경관 자문 검토의견서

■ 자문안전 (안전번호 2022-07)

- 선거관리위원회 옹벽(석축) 정비사업(예정)

■ 자문안전 (안전번호 2022-08)

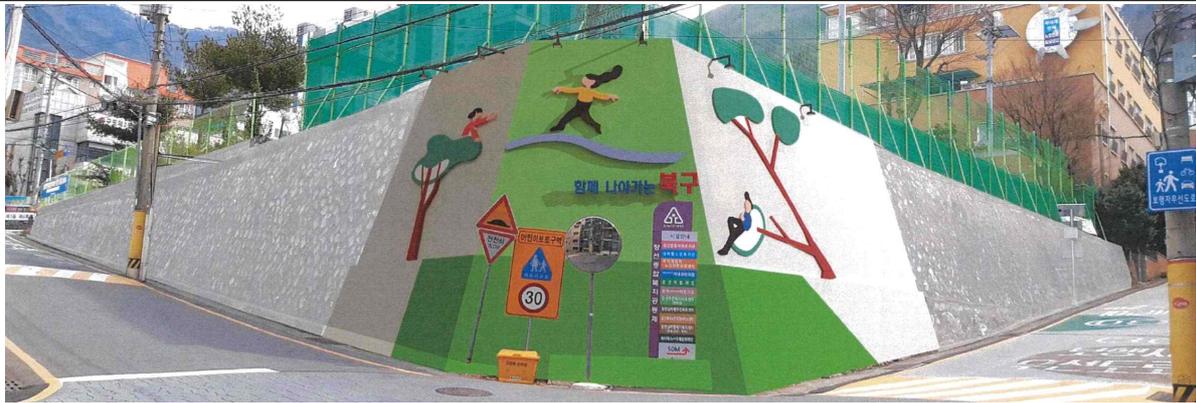
·스토리텔링이 전달되는 일러스트개발 검토 바랍니다.

·공간을 살리는 색상계획 검토 바랍니다.

(‘함께 나아가는 북구’를 비롯하여 현재 전체적으로 어두운 느낌)

·주변 사인물과 조화로운 깔끔한 레이아웃연출 검토 바랍니다.

(공간이 복잡해 보임)

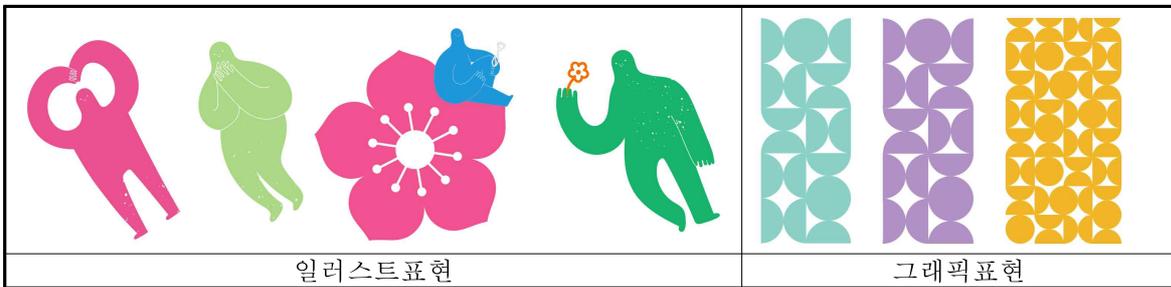
마을을 지키는 수호신일러스트를 추가로 개발하여 표현의 일관성을 유지하고 경관을 따뜻하고 친근하게 연출하는 방안을 검토 바랍니다.

일러스트와 그래픽 표현방식의 불균형과 색상배합의 부조화로 복잡해 보이므로 색상계획도 검토 바랍니다.
